Европейская экономическая комиссия**Комитет по внутреннему транспорту****Всемирный форум для согласования правил
в области транспортных средств****Сто восемьдесят седьмая сессия**

Соглашение 1958 года:**Рассмотрение проектов поправок****к существующим правилам ООН,****представленных GRSP****Предложение по дополнению 2 к поправкам серии 06
к Правилам № 22 ООН (защитные шлемы)****Представлено Рабочей группой по пассивной безопасности***

Пример знака официального утверждения для универсального аксессуара

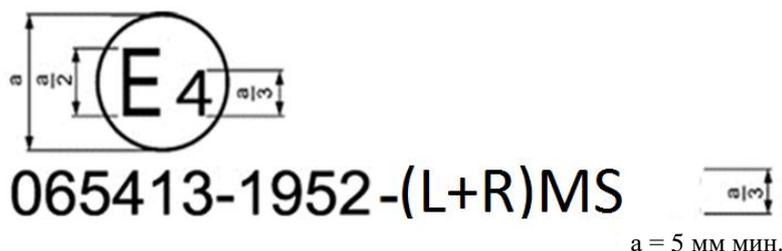
Приведенный выше знак официального утверждения, проставленный на универсальном аксессуаре, указывает, что данный тип универсального аксессуара официально утвержден в Нидерландах (Е4) под номером официального утверждения 065413. Номер официального утверждения указывает, что официальное утверждение было предоставлено в соответствии с требованиями Правил, которые на момент официального утверждения включали поправки серии 06, что номер производственной партии — 1952 и что аксессуар официально утвержден для установки спереди и оснащен микрофоном и динамиками.

Пример знака официального утверждения для универсального аксессуара, который может иметь два места установки на шлеме

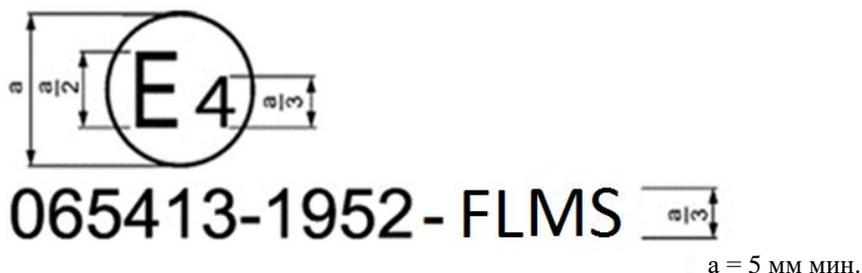
Приведенный выше знак официального утверждения, проставленный на универсальном аксессуаре, указывает, что данный тип универсального аксессуара официально утвержден в Нидерландах (E4) под номером официального утверждения 065413. Номер официального утверждения указывает, что официальное утверждение было предоставлено в соответствии с требованиями Правил, которые на момент официального утверждения включали поправки серии 06, что номер производственной партии — 1952 и что аксессуар официально утвержден для установки спереди или сбоку и оснащен микрофоном и динамиками.

Пример знака официального утверждения для специального аксессуара

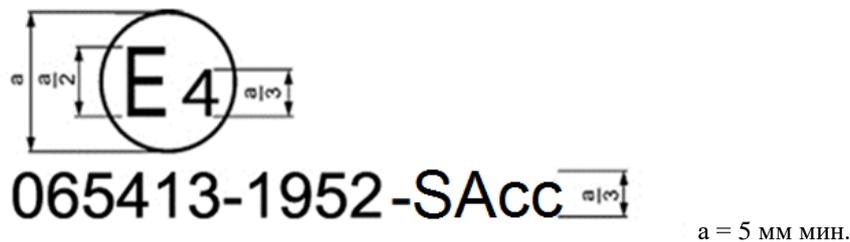
Приведенный выше знак официального утверждения, проставленный на специальном аксессуаре, указывает, что данный тип специального аксессуара официально утвержден в Нидерландах (E4) под номером официального утверждения 065413. Номер официального утверждения указывает, что официальное утверждение было предоставлено в соответствии с требованиями Правил, которые на момент официального утверждения включали поправки серии 06, и что номер производственной партии — 1952».

«Рис. 1d

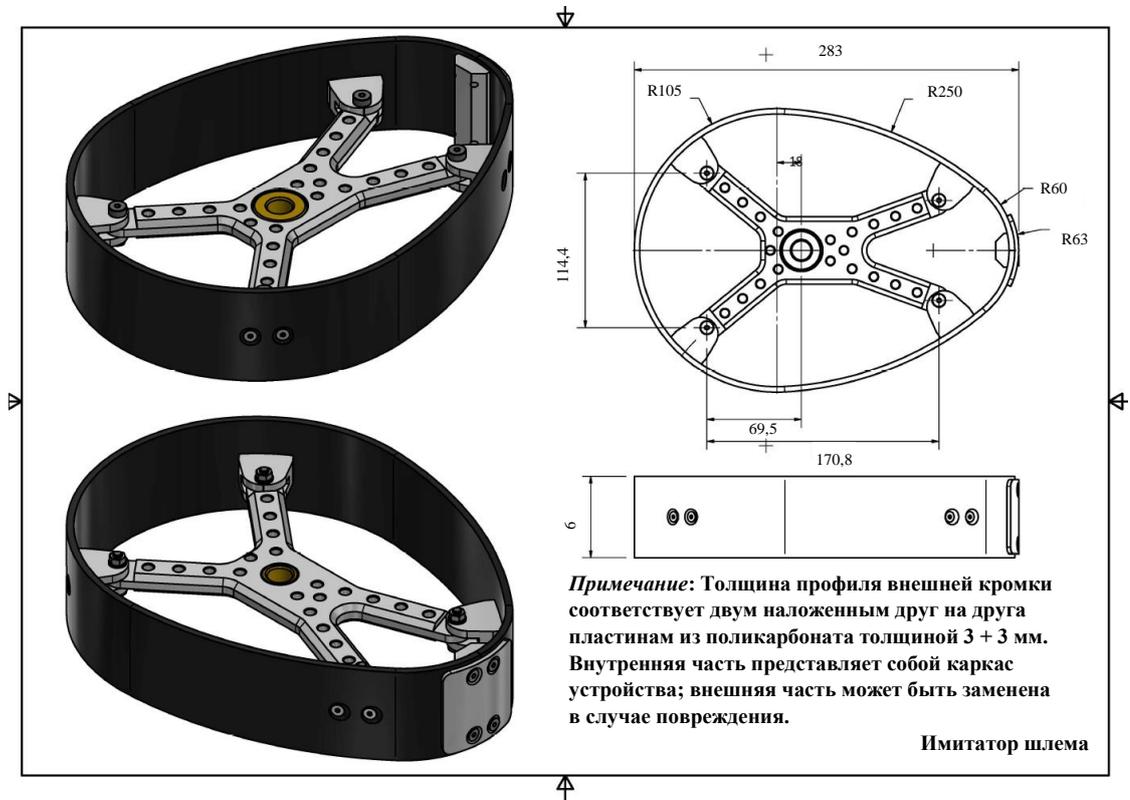
Приложение 8, вставить новый рис. 1d следующего содержания:

Рис. 1

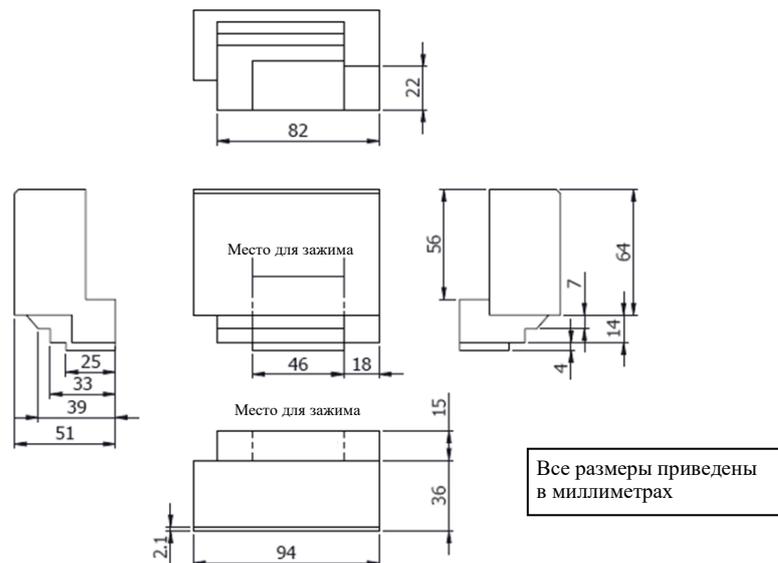
1.1.1 в случае аксессуаров, устанавливаемых спереди:

Рис. 2

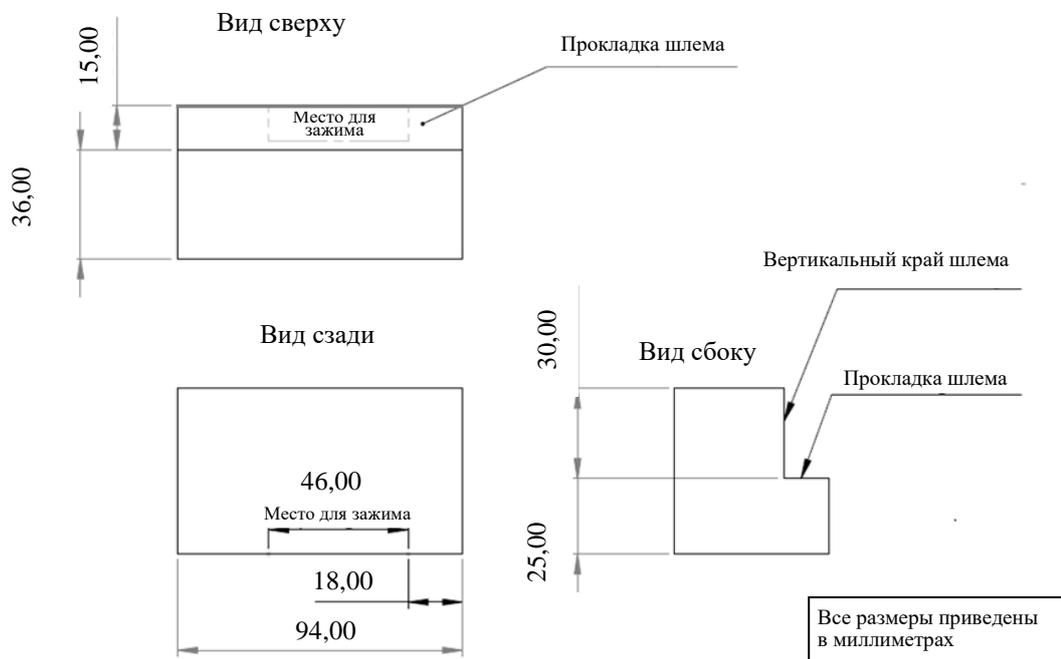
1.1.2 в случае аксессуаров, устанавливаемых сбоку:

Рис. 3

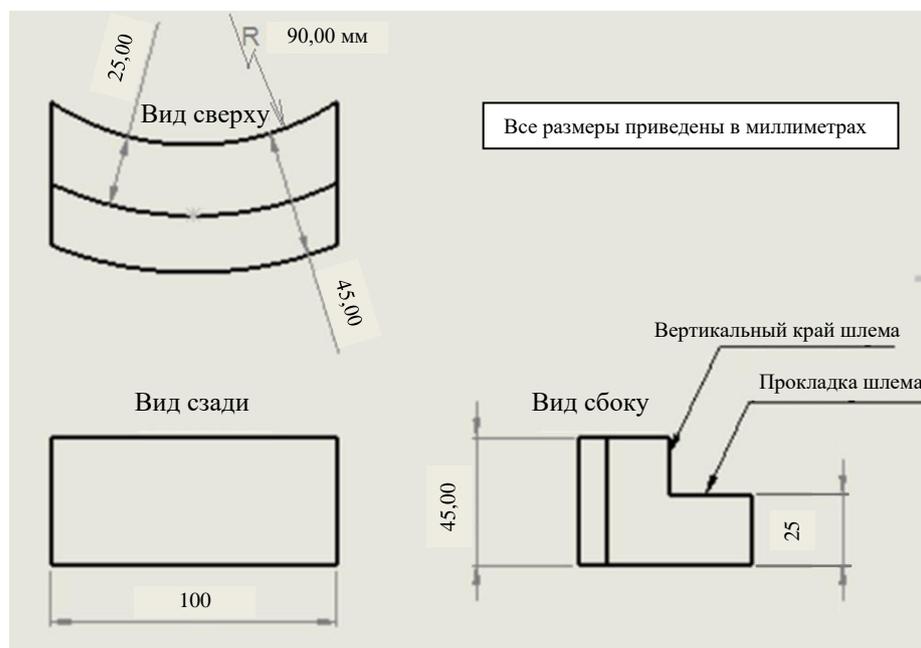
Поставляемое изготовителем аксессуара зажимное приспособление, предназначенное для установки сзади, не должно попадать в зону поражения ударом, если только оно не соответствует требованиям, установленным настоящими Правилами в отношении элементов, находящихся в зоне поражения ударом.

Рис. 4
Коридор для квазистатического испытания на разрушение

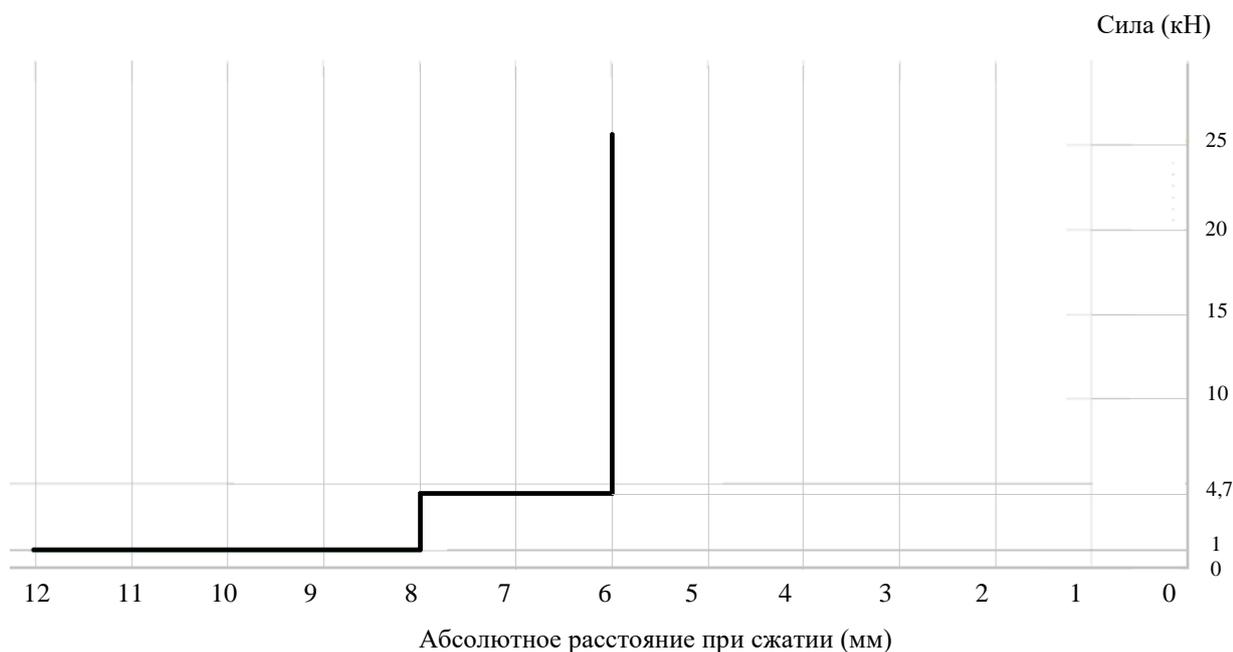
- Испытание заканчивается, когда сила достигает значения 10 кН.
- Полученный в результате испытания динамиков график должен находиться ниже линии, определяющей верхнюю границу коридора.

Рис. 5
Имитатор динамика

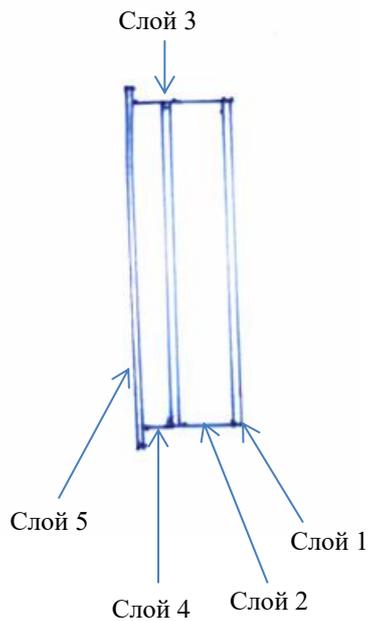
Имитатор динамика показан на рисунке 5 настоящего приложения. Размеры отдельных элементов имитатора динамика приведены ниже по отдельности. Указанные ниже слои отражают один из возможных вариантов компоновки; альтернативные варианты допустимы при условии, что они обеспечивают соответствие требованиям, изложенным в пункте 1.4.1.3.

Рис. 6
Коридор на графике соотношения силы и деформации для имитатора динамика

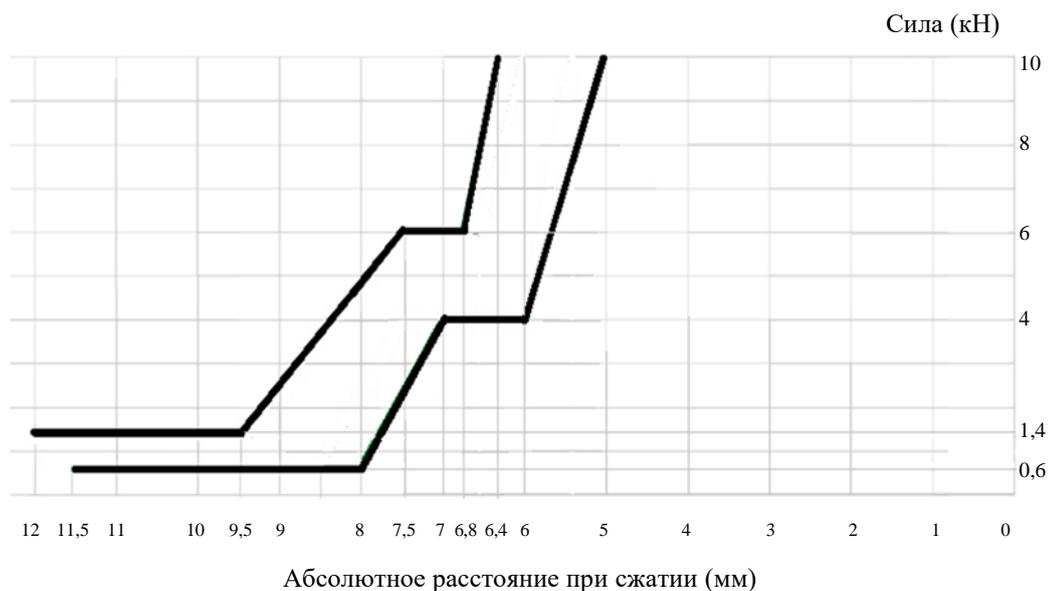
- 1.4.1.2 Сертификация алюминиевой ячеистой структуры и определение характеристик имитатора
- 1.4.1.2.1 Для обеспечения выполнения предписаний вышеуказанного пункта 1.4.1.1 потребуется сертификация характеристик алюминиевой ячеистой структуры.
- 1.4.1.3 Проверка характеристик имитатора
- 1.4.1.3.1 Для обеспечения надлежащих характеристик имитатора динамика, техническая служба должен убедиться в том, что кривая соотношения силы и деформации лежит в пределах, указанных на рис. 6.

Рис. 7

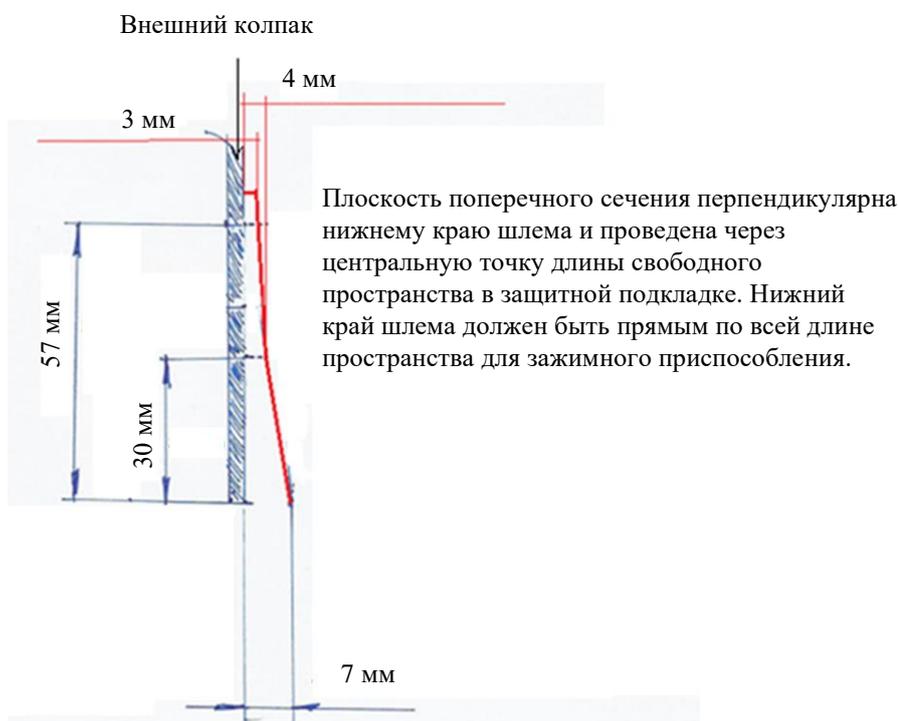
- 2.1 В случае аксессуаров, устанавливаемых спереди и сбоку, размеры свободного пространства на шлеме, предусмотренного для зажимного приспособления, должны быть по крайней мере следующими:

Длина пространства для зажима должна соответствовать указаниям на чертеже.
